**Asunto:** Determinación de la Mesa Técnica de PUAE respecto del Proyecto Urbanístico Arquitectónico Especial "HARMONY TOWN".  
**Ref.** Oficio S/N, de fecha 20/02/2018.

**Asunto:** Informe Criterio Técnico Ambiental PUAE "HARMONY TOWN"

## Informe Criterio Técnico Ambiental

**CRITERIO TÉCNICO DE VIABILIDAD PARA EL DESARROLLO DEL PROYECTO URBANÍSTICO ARQUITECTÓNICO ESPECIAL (PUAE) "HARMONY TOWN"**

**Figura No.2**  
Rutas de acceso/salida del proyecto Harmony Town

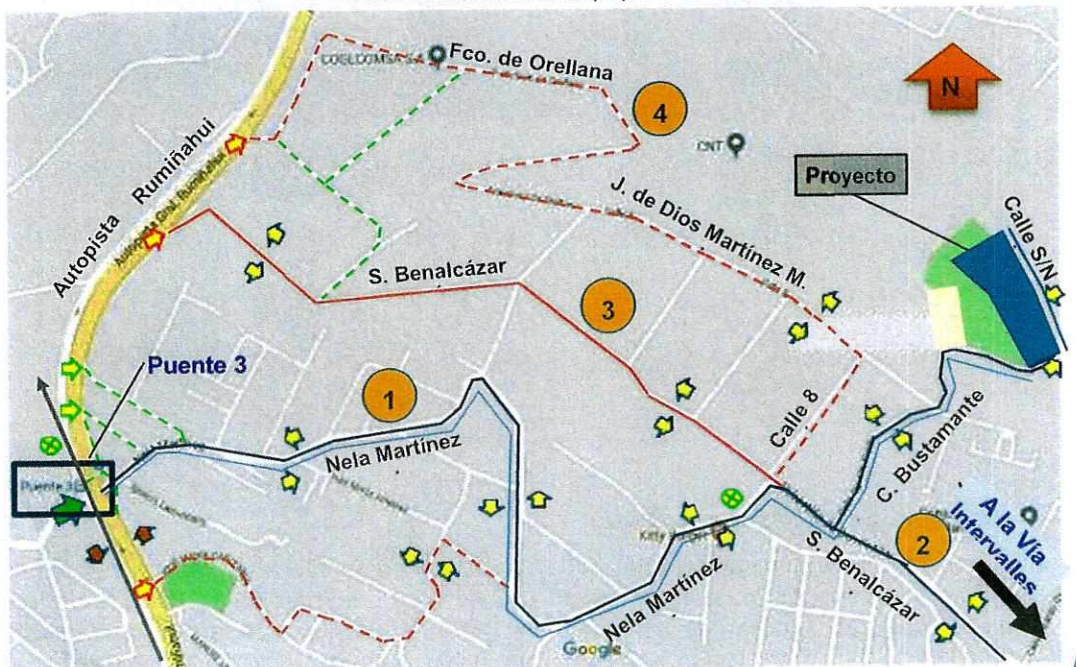
El acceso al proyecto puede realizarse desde la Autopista General Rumiñahui y desde la Vía Intervalles, desplazándose por las siguientes rutas (Ver figura No. 2):

- 1) Autopista General Rumiñahui, calle Nela Martínez, calle Sebastián de Benalcázar, calle Carlos Bustamante y calle S/N.
- 2) Vía Intervalles, calle Sebastián de Benalcázar, calle Carlos Bustamante y calle S/N.
- 3) Autopista General Rumiñahui, Calle Sebastián de Benalcázar la cual se conecta directamente con la calle Bustamante y por esta hacia la calle S/N que da acceso al proyecto.
- 4) A futuro, dado que esta alternativa está parcialmente habilitada y en muy malas condiciones: Autopista General Rumiñahui, Calle Francisco de Orellana, calle Juan de Dios Martínez, calle 8, calle Carlos Bustamante y calle S/N.

**Figura No.3**  
*Implantación del proyecto Harmony Town*

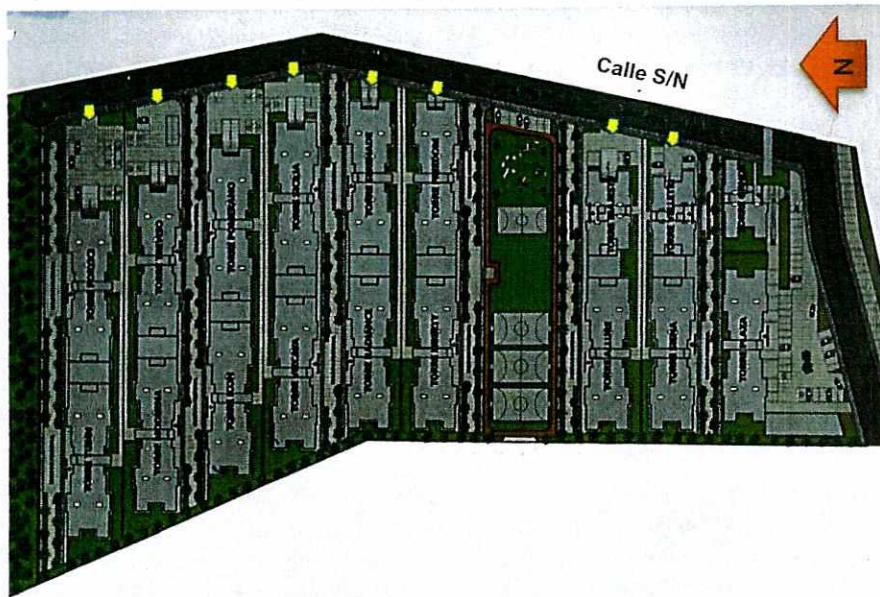
Además, se han considerado 6 tramos viales peatonales tipo bulevar que nacen en la calle S/N, desde la cual se adentran al interior del mismo, permitiendo la accesibilidad peatonal.

En la figura No. 3 se muestra lo indicado.

Para solventar las deficiencias identificadas en el presente informe, el promotor del proyecto deberá tomar en consideración las observaciones expuestas en el punto 7, lo cual debería llevar a realizar un replanteamiento de la propuesta.

VOLUMETRIA DEL PROYECTO

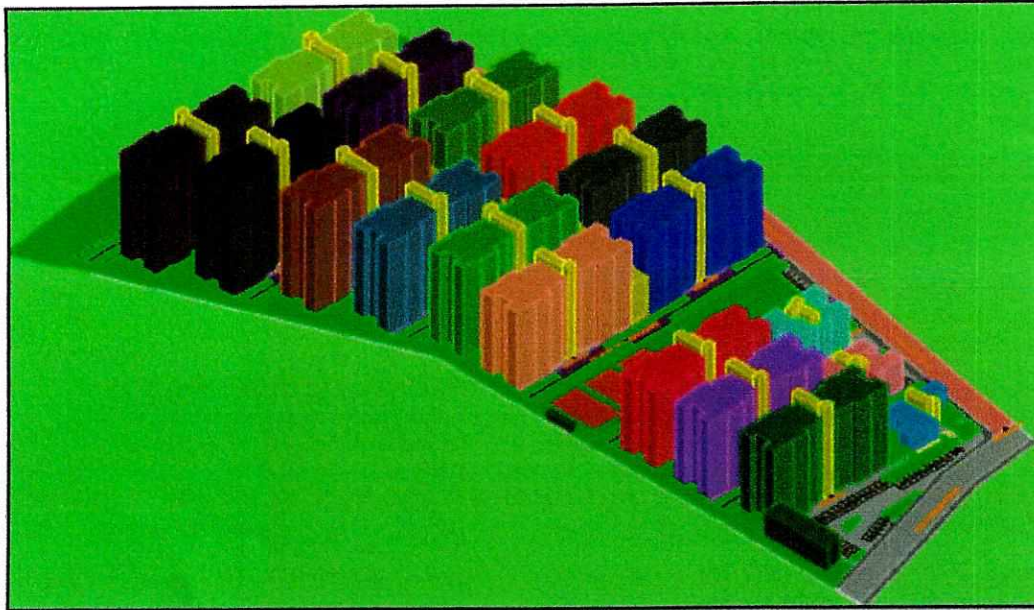
- Las edificaciones planteadas en el proyecto no se concebirán como una barrera de borde en las vías proyectadas, por lo que se deberá presentar una propuesta morfológica que cumpla con características de integración visual con una acertada definición de la escala edificatoria concordante con los valores paisajísticos de la zona.
